Base for naturbrukslinje ved Strand Videregående Skole Søknad om endring av tillatelse på gnr. 17, bnr. 4

Fra: Tønnessen, Lasse Aase
Sendt: 12. mai 2017 09:20
Til: Tønnessen, Lasse Aase
Emne: Revidert søknad om arbeider i sjø 17/4 Tauvågen i Strand kommune

Fylling/båtplasser ved Tau mølle

Utfylling i sjø ved Tau mølle

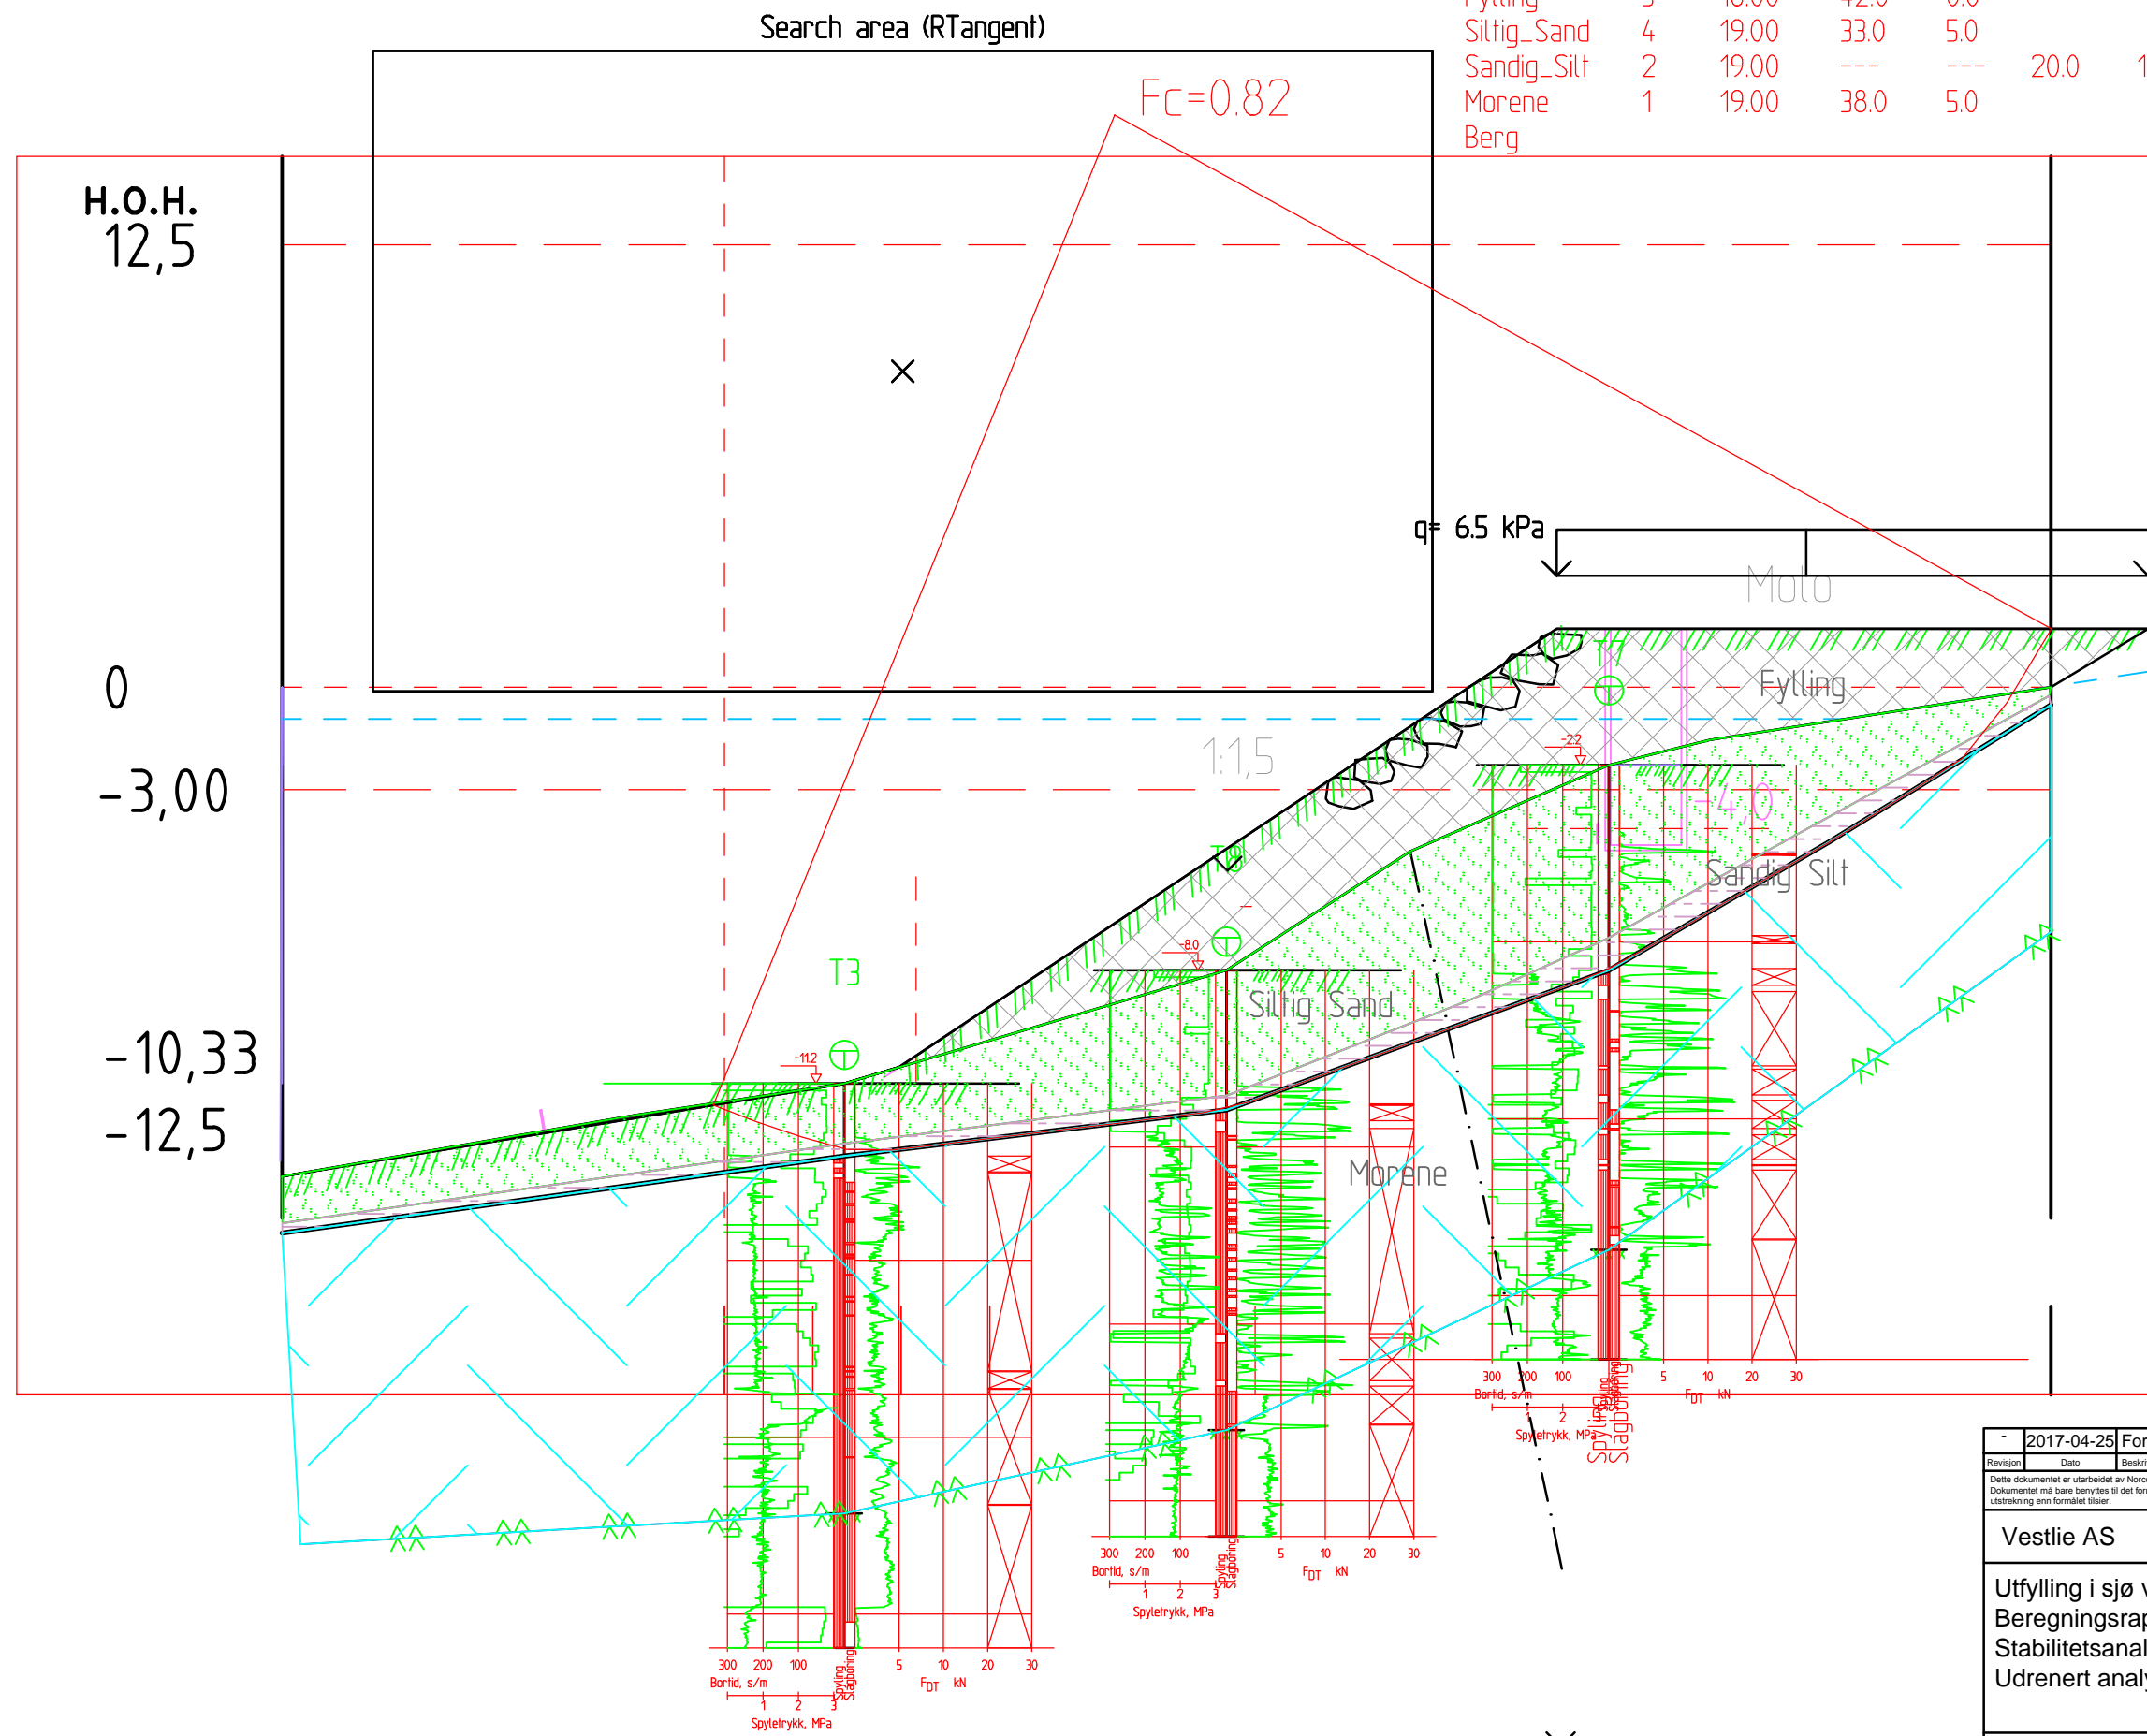
Som det framgår av tabell 1 er det for fyllingsprofilet oppnådd partialfaktorer (sikkerhetsfaktorer) som ikke tilfredsstillter kravene som er referert i kapittel 5. Se V202

Siden beregnet materialkoeffisient (γ_M) for situasjon etter utbygging er under 1,4 for udrenert analyse, trenger vi å iverksette tiltak som gir forbedret stabilitet ved profil A-A.

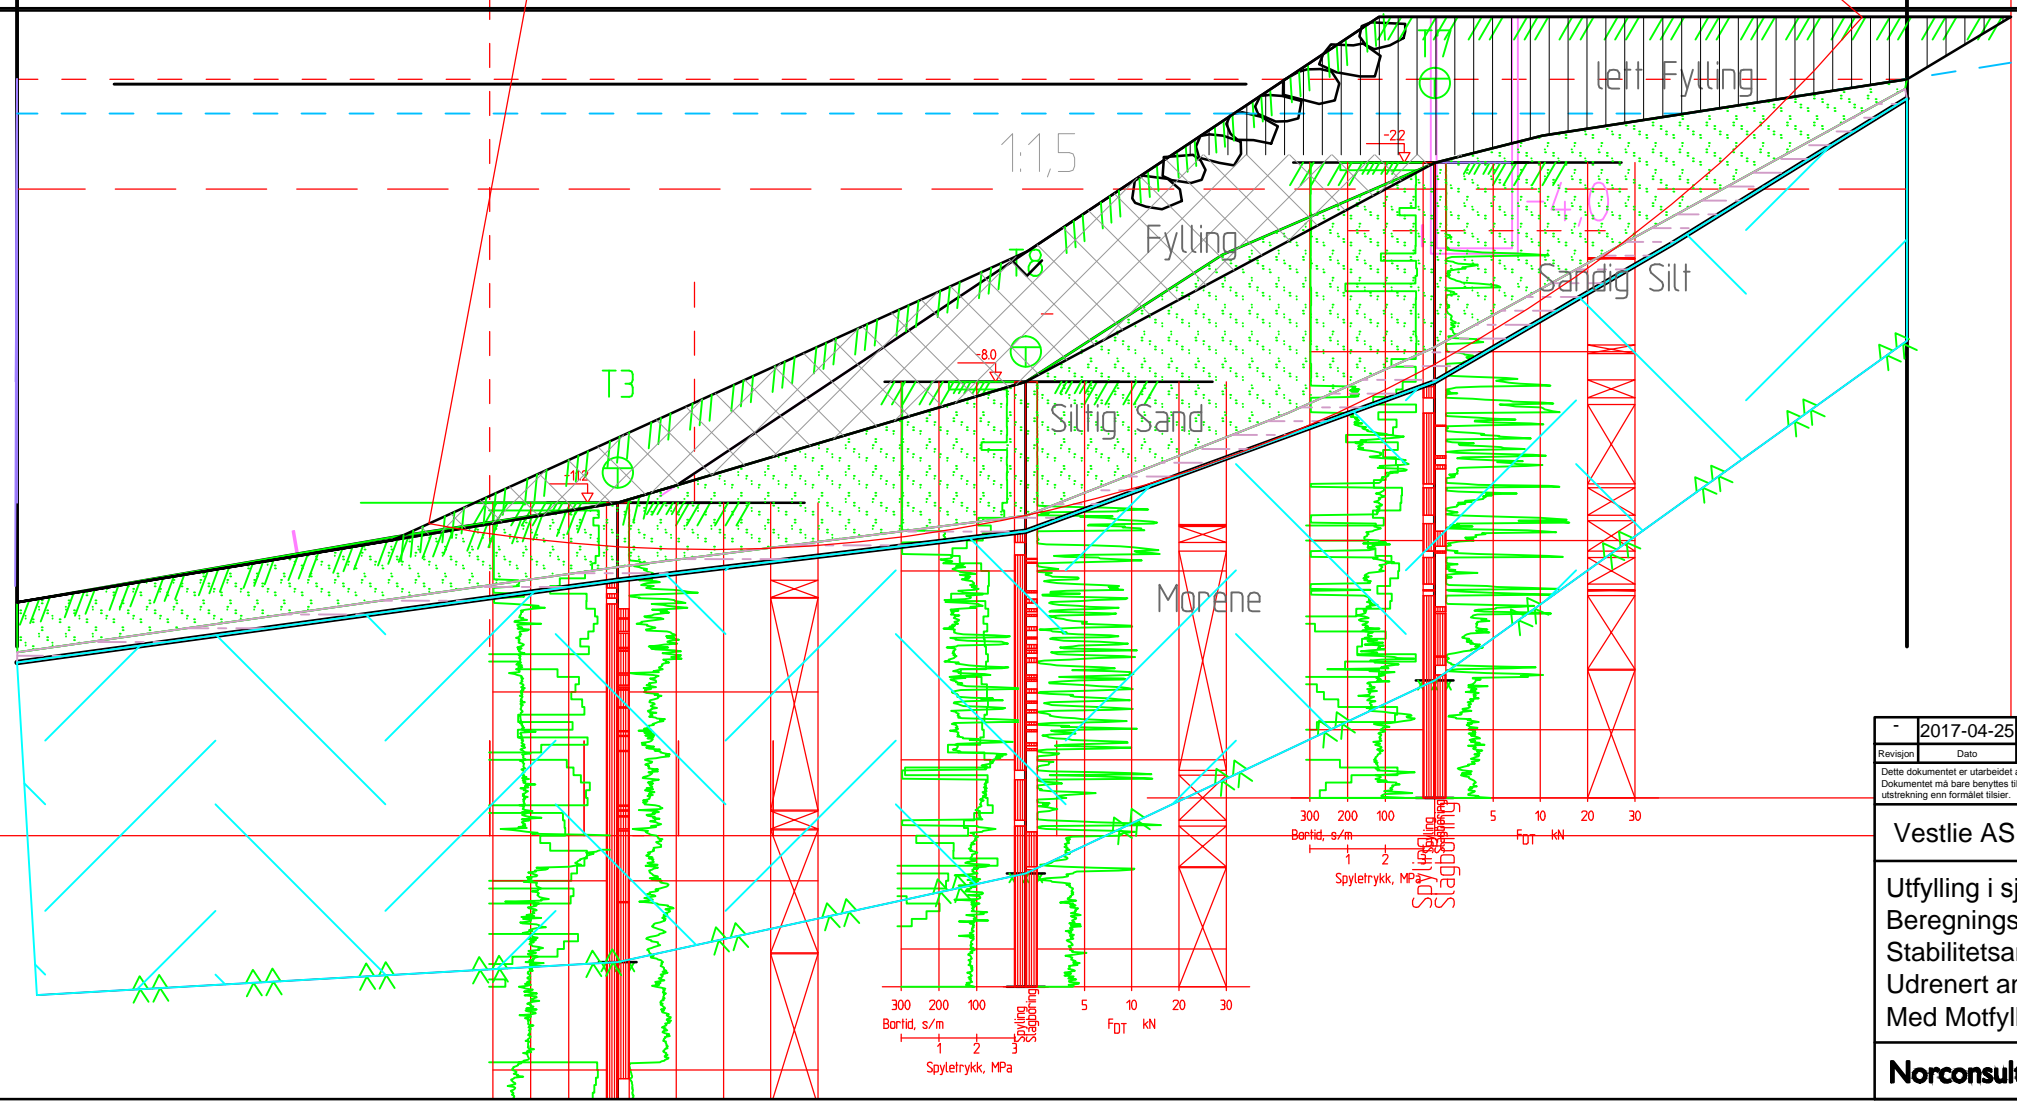
Som det framgår av tabell 2 er det for fyllingsprofilet oppnådd partialfaktorer (sikkerhetsfaktorer) som ikke tilfredsstillter kravene som er referert i kapittel 5. Se V204.
